GRUPO  SINCE 1998 WITH YOU CONERGE NORMAS REGULAMENTADORAS		MOSAIC - TAPIRA/MG	
RELATÓRIO DE AUDITORIA E DIAGNÓSTICO NR-12		Relatório 12-0055	Página 1
		Obra 10065	Revisão 0

AUDITORIA E DIAGNÓSTICO

MOSAIC - TAPIRA/MG NR-12

Área REFEITÓRIO

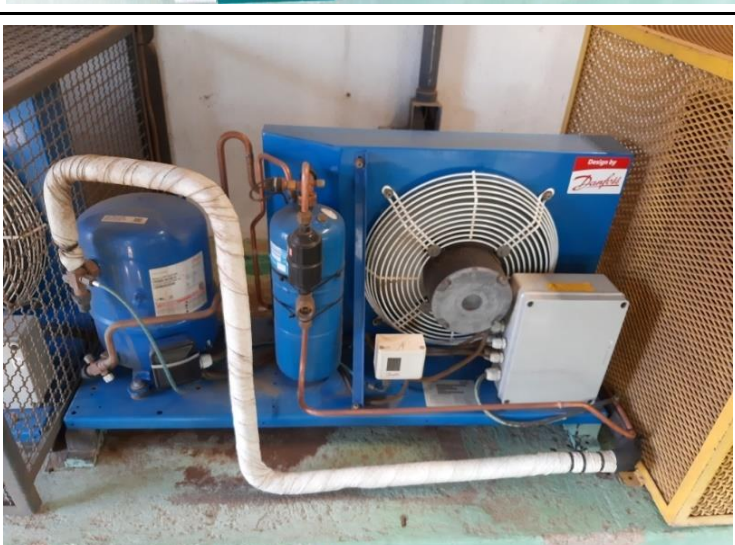
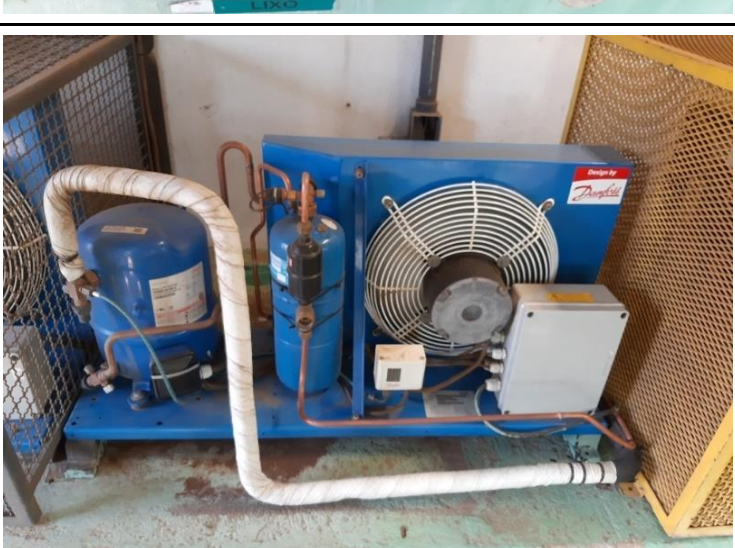
5	REFEITORIO	-	CAMARAS DE LIXO	EVAPORADOR	Sinalização.	12.12.1	-	As máquinas e equipamentos, bem como as instalações em que se encontram, devem possuir sinalização de segurança para advertir os trabalhadores e terceiros sobre os riscos a que estão expostos, as instruções de operação e manutenção e outras informações necessárias para garantir a integridade física e a saúde dos trabalhadores.	Necessário instalar sinalização de segurança por etiqueta adesiva na máquina com os riscos existentes.	-	I-3	#N/D	
6	REFEITORIO	-	CAMARAS DE LIXO	EVAPORADOR	Sinalização.	12.12.1.1	-	A sinalização de segurança compreende a utilização de cores, símbolos, inscrições, sinais luminosos ou sonoros, entre outras formas de comunicação de mesma eficácia.	Necessario pintar a proteção da hélice em amarelo, conforme NR-26 / NBR 7195.		-	-

Nº	ÁREA	SUB ÁREA	TAG	DESCRIÇÃO MAQ	REQ LEGAL	ITEM	ALÍNEA	DESCRIÇÃO NORMA	RECOMENDAÇÃO	FOTO	INFRAÇÃO	PRIORIDADE
7	REFEITORIO	-	CAMARAS DE LIXO	EVAPORADOR	Sinalização.	12.12.1.1	-	A sinalização de segurança compreende a utilização de cores, símbolos, inscrições, sinais luminosos ou sonoros, entre outras formas de comunicação de mesma eficácia.	Necessário pintar a proteção da hélice em amarelo, conforme NR-26 / NBR 7195.		-	-
8	REFEITORIO	-	CAMARAS DE LIXO	EVAPORADOR	Sinalização.	12.12.1.1	-	A sinalização de segurança compreende a utilização de cores, símbolos, inscrições, sinais luminosos ou sonoros, entre outras formas de comunicação de mesma eficácia.	Necessário pintar proteção de todas as partes móveis do equipamento em amarelo, conforme NR-26 / NBR 7195.		-	-
9	REFEITORIO	-	CAMARAS DE LIXO	EVAPORADOR	Sinalização.	12.12.1.1	-	A sinalização de segurança compreende a utilização de cores, símbolos, inscrições, sinais luminosos ou sonoros, entre outras formas de comunicação de mesma eficácia.	Necessário pintar proteção de todas as partes móveis do equipamento em amarelo, conforme NR-26 / NBR 7195.		-	-

10	REFEITORIO	-	CAMARAS DE LIXO	EVAPORADOR	Sinalização.	12.12.2	a	A sinalização de segurança deve: a) ficar destacada na máquina ou equipamento.	Requisito Legal - Orientação: Necessário que a sinalização de segurança fique destacada na máquina.		I-2	#N/D
11	REFEITORIO	-	CAMARAS DE LIXO	EVAPORADOR	Sinalização.	12.12.2	b	A sinalização de segurança deve: b) ficar em localização claramente visível.	Requisito Legal - Orientação: Necessário que a sinalização de segurança esteja em localização claramente visível na máquina.		I-2	#N/D
12	REFEITORIO	-	CAMARAS DE LIXO	EVAPORADOR	Sinalização.	12.12.2	c	A sinalização de segurança deve: c) ser de fácil compreensão.	Requisito Legal - Orientação: Necessário que a sinalização seja de fácil compressão e legível.		I-2	#N/D

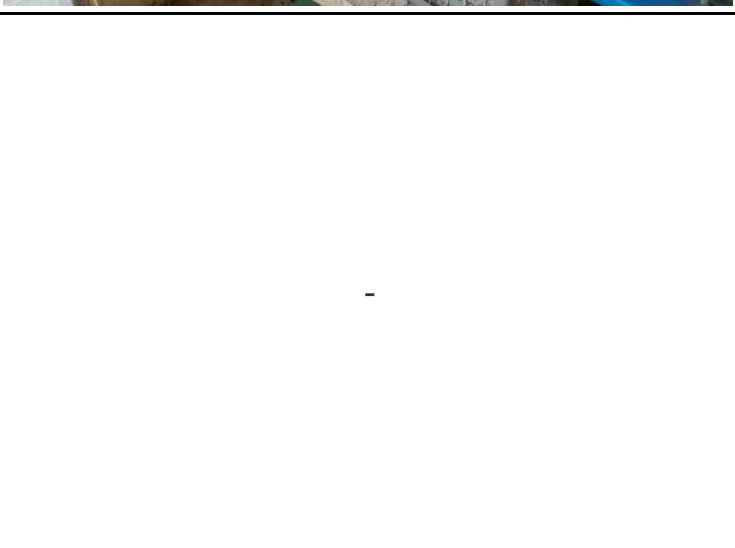
Nº	ÁREA	SUB ÁREA	TAG	DESCRIÇÃO MAQ	REQ LEGAL	ITEM	ALÍNEA	DESCRIÇÃO NORMA	RECOMENDAÇÃO	FOTO	INFRAÇÃO	PRIORIDADE
20	REFEITORIO	-	CAMARAS DE LIXO	EVAPORADOR	Sinalização.	12.12.4.1	-	As inscrições devem indicar claramente o risco e a parte da máquina ou equipamento a que se referem, e não deve ser utilizada somente a inscrição de "perigo".	Necessário que as inscrições instaladas indiquem claramente o risco de prensamento da hélice, e não deve ser utilizada somente a inscrição de "perigo".		I-2	#N/D
21	REFEITORIO	-	CAMARAS DE LIXO	EVAPORADOR	Sinalização.	12.12.5	-	As inscrições e símbolos devem ser utilizados nas máquinas e equipamentos para indicar as suas especificações e limitações técnicas fundamentais à segurança.	Necessário adicionar inscrições e símbolos na máquina que indiquem suas especificações e limitações técnicas.		I-2	#N/D
22	REFEITORIO	-	CAMARAS DE LIXO	EVAPORADOR	Sinalização.	12.12.5	-	As inscrições e símbolos devem ser utilizados nas máquinas e equipamentos para indicar as suas especificações e limitações técnicas fundamentais à segurança.	Necessário adicionar inscrições e símbolos na máquina que indiquem suas especificações e limitações técnicas.		I-2	#N/D

23	REFEITORIO	-	DESCONGELADOS / LATICINIOS	EVAPORADOR	Sistemas de segurança.	12.5.1	-	As zonas de perigo das máquinas e equipamentos devem possuir sistemas de segurança, caracterizados por proteções fixas, proteções móveis e dispositivos de segurança interligados, que resguardem proteção à saúde e à integridade física dos trabalhadores.	Necessário adequar proteção de segurança em toda extensão do da hélice, utilizar espaçamento de tela fixa conforme NBR ISO 13857:21, seguindo as orientações do item 12.5.11 da NR-12.		I-4	#N/D
24	REFEITORIO	-	DESCONGELADOS / LATICINIOS	EVAPORADOR	Sistemas de segurança.	12.5.1	-	As zonas de perigo das máquinas e equipamentos devem possuir sistemas de segurança, caracterizados por proteções fixas, proteções móveis e dispositivos de segurança interligados, que resguardem proteção à saúde e à integridade física dos trabalhadores.	Necessário adequar proteção de segurança em toda toda extensão da hélice, utilizar espaçamento de tela fixa conforme NBR ISO 13857:21, seguindo as orientações do item 12.5.11 da NR-12.		I-4	#N/D

25	REFEITORIO	-	DESCONGELADOS / LATICINIOS	EVAPORADOR	Sistemas de segurança.	12.5.2	a	Os sistemas de segurança devem ser selecionados e instalados de modo a atender aos seguintes requisitos: a) ter categoria de segurança conforme apreciação de riscos prevista nas normas técnicas oficiais.	Categoria de Segurança Requerida 1		I-3	#N/D
